Paradigme til kommentering af kommunal planlægning

Randers Kommune har igangsat planlægningsarbejdet for et **forslag til strukturplan ved Assentoft**. Høringsfristen er fastsat til den 29. august 2025, og har i den forbindelse anmodet VMR om at fremsende input/bemærkninger.

2. VMRs bemærkninger

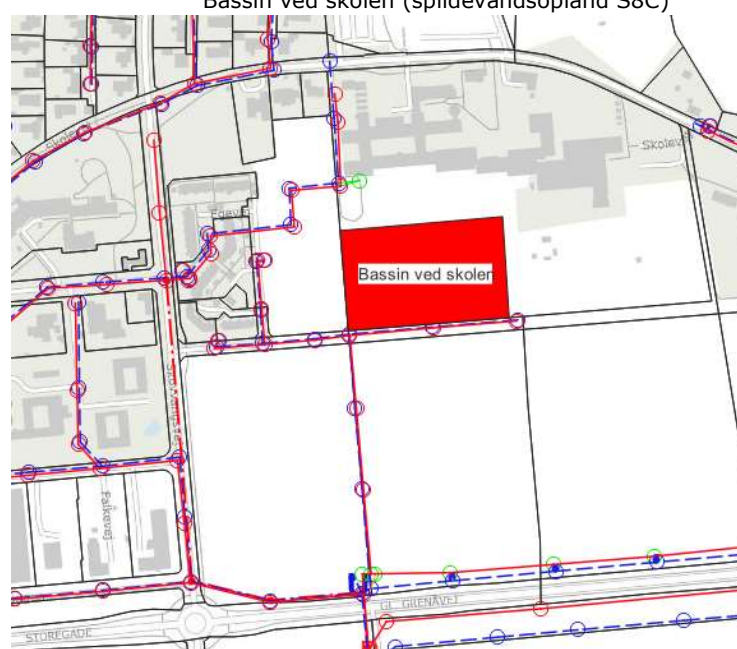
<i>vil kræve en udbygning af pumpestationen ved Langdalen og evt. en omlægning af ledningerne ved Skolevej.</i> - <i>Det eksisterende kloaksystem er en kombination af separat spildevandssystem og fælleskloak. Planen medfører dog ikke større spildevandsmængder til fællessystemet, og det vurderes, at spildevandssystemet har nok kapacitet til at håndtere den planlagte afledning.</i> - <i>Planforslaget åbner op for industri i miljøklasse? Det er vigtigt at få afklaret, om der kan forventes virksomheder med store vandafledninger, da det kan have betydning for VMRs disponering.</i> - <i>Projektet forventes ikke at give anledning til ændringer i strukturen af spildevandssystemet uden for området.</i>	
Regnvandshåndtering	- <i>Der reserveres tracé til regnvandsafledning inden for/uden for vejarealer.</i> - <i>Som udgangspunkt skal eksisterende stik anvendes til fremtidig afledning.</i> - <i>Regnvand skal tilsluttes eksisterende regnvandssystem via nye stik om nødvendigt.</i> - <i>Regnvand skal udledes via eksisterende udløb S_U8, S_U10 samt SU11 til hhv. Volkmølle Bæk, Kabbeleng Bæk og Hovbæk.</i> - <i>Derudover ønsker VMR at regnvand/overfladevand så vidt mulig skal nedsives og håndteres lokalt, hvor det er muligt.</i> - <i>Der forventes behov for etablering af et nyt regnvandsbassin ved skolen, da der forventes en betydelig højere befæstelsesgrad:</i>

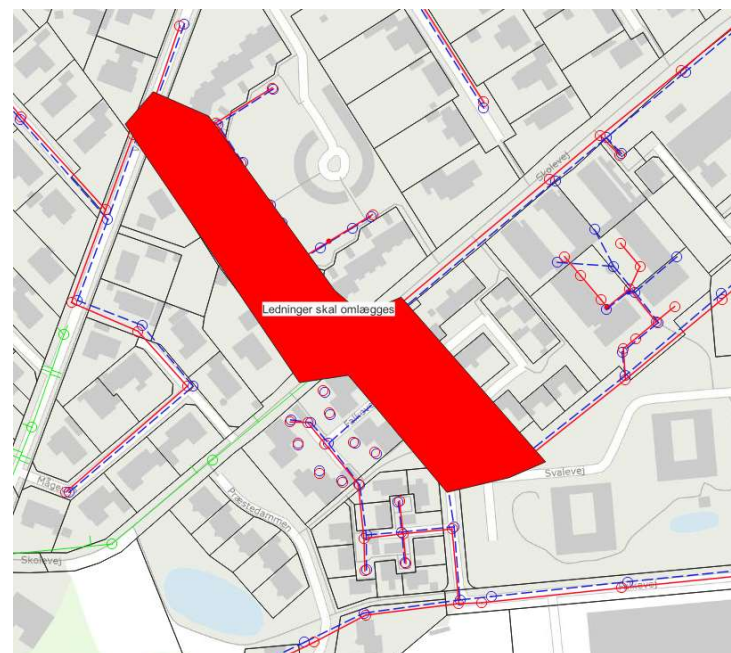
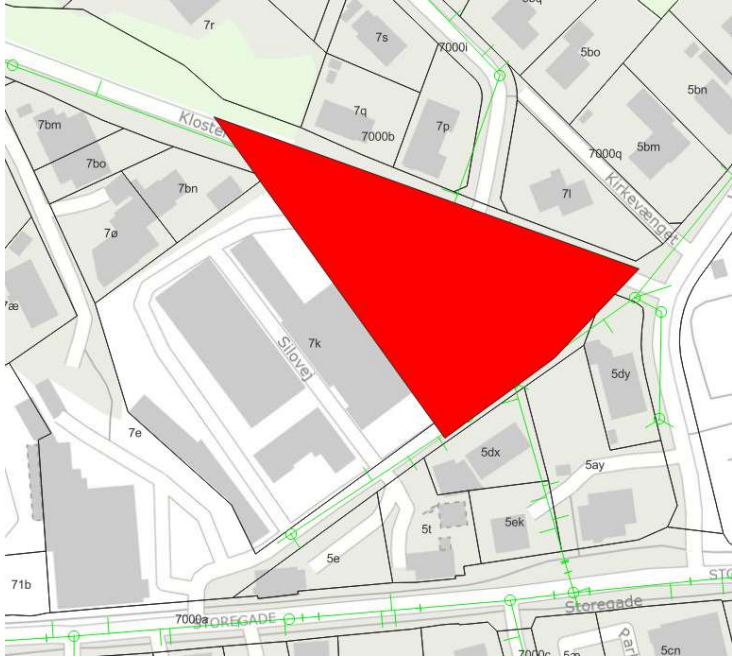
Eksisterende kloak	- Kloakanlægget ligger pt. i fortrinsvist i offentlig vej, men er enkelte steder tinglyst på privat grund. - Eksisterende kloak i området skal som udgangspunkt respekteres og sikres. - En eventuel forlægning skal ske for projektudviklers/byggemodners udgift.	
Arealreservationer	- Der skal reserveres areal til følgende anlæg:

Bassin ved Grenåvej/Virkevungen

Bassin ved skolen (spildevandsopland S8C)

Anlæg til svovlbrintebekæmpelse ved Gl. Grenåvej
